# 柏崎刈羽原子力発電所 1号機 非常用ディーゼル発電機（B）の異常に係る東京電力ホールディングス株式会社からの報告に対する評価及び今後の対応について

令和元年6月19日  
原子力規制委員会

## 4-2. タービンブレードの疲労破壊の推定メカニズム (1/2) 13/23

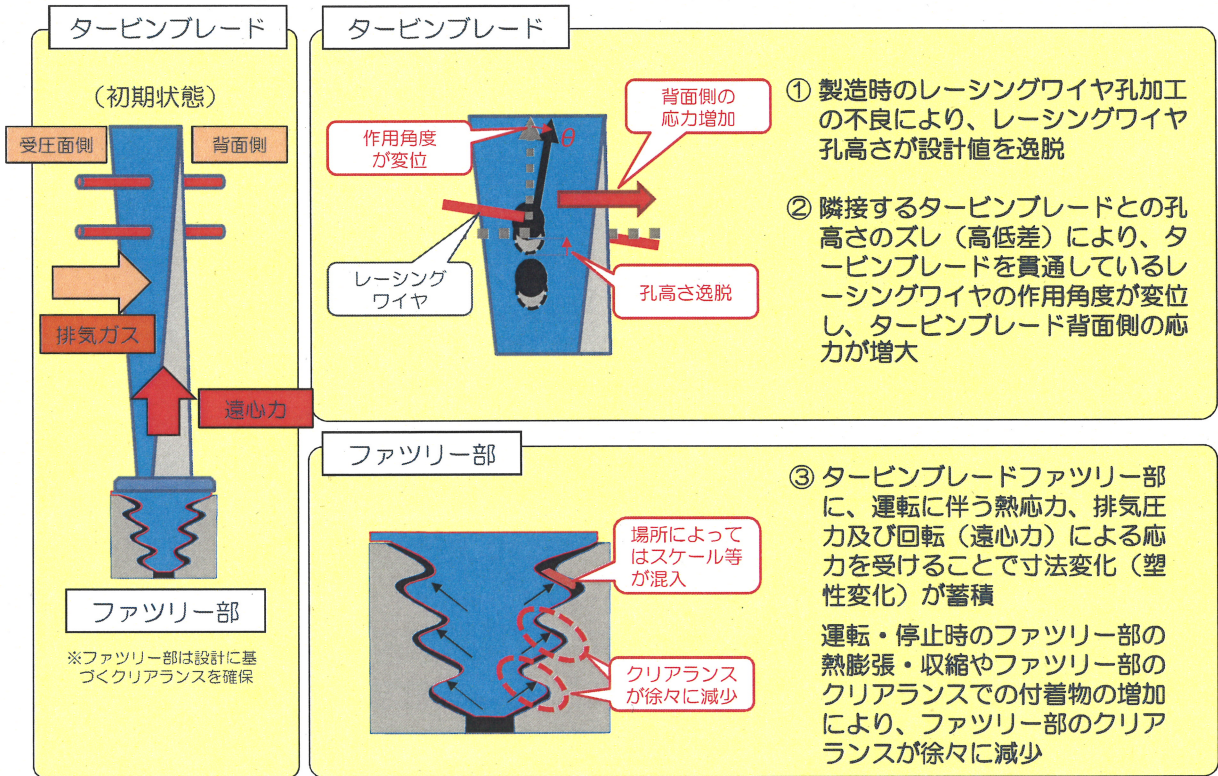
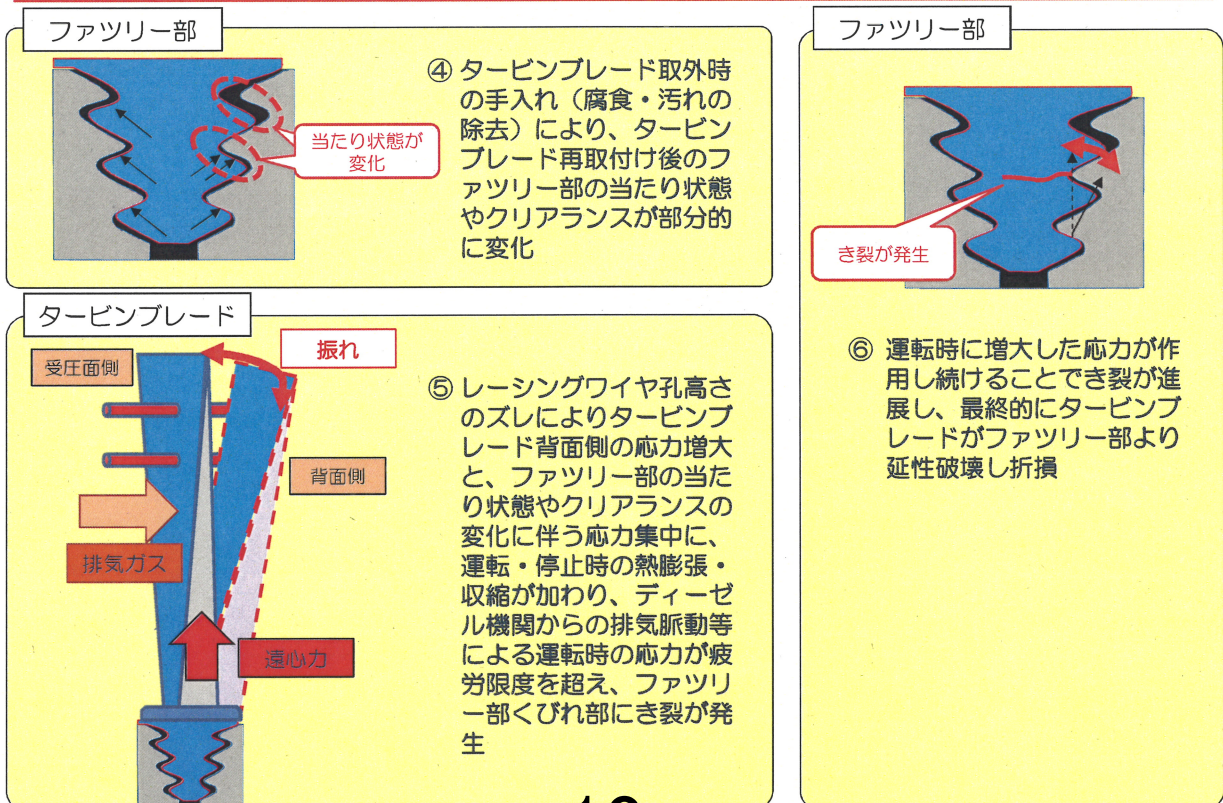
東京電力は、上記2．4のとおり、今回の原因はタービンブレードレーシングワイヤ孔の加工不良(孔位置の設計値逸脱)と塑性変形したファツリー部を有するタービンブレードを再取付けした複合要因によってタービンブレードファツリー部に応力集中した結果、疲労破壊が発生しブレードが折損したと推定しているが、これら要因のどちらか一方によるタービンブレード破損の可能性については排除できていない。また、東京電力はタービンブレードを取り外すことなくファツリー部の亀裂等を検出できる非破壊検査手法を開発中としているが、D / Gの安全機能維持への影響判断のためには、ファツリー部1～3段目くびれ部の確実な亀裂検出や

亀裂の検出限界の検証が必要である。こうしたことを踏まえると、本事象は安全上重要な設備であるD / Gの安全機能に与える影響が大きいことから、その機能を確実に維持するためには以下の対策が必要と考える。

運転上の制限を考慮して動作可能であることが求められるD / Gにおいて、取り外し・再取付けしたタービンブレードは速やかに新しいものに交換する。また、タービンブレードを取り付けていたロータについてもファツリー部の点検を行い、亀裂等の異常が確認された場合には新しいものに交換する。計画的に、同様構造のD / G過給機のタービンブレードレーシングワイヤ孔の位置測定を行い、隣り合うブレードの孔位置の差が一定の基準を逸脱しているものは、タービンブレードを新しいものに交換する。

及び の交換に伴い、取り外すタービンブレード及びそのタービンロータの検査を行い、今後の保守管理に役立てる。
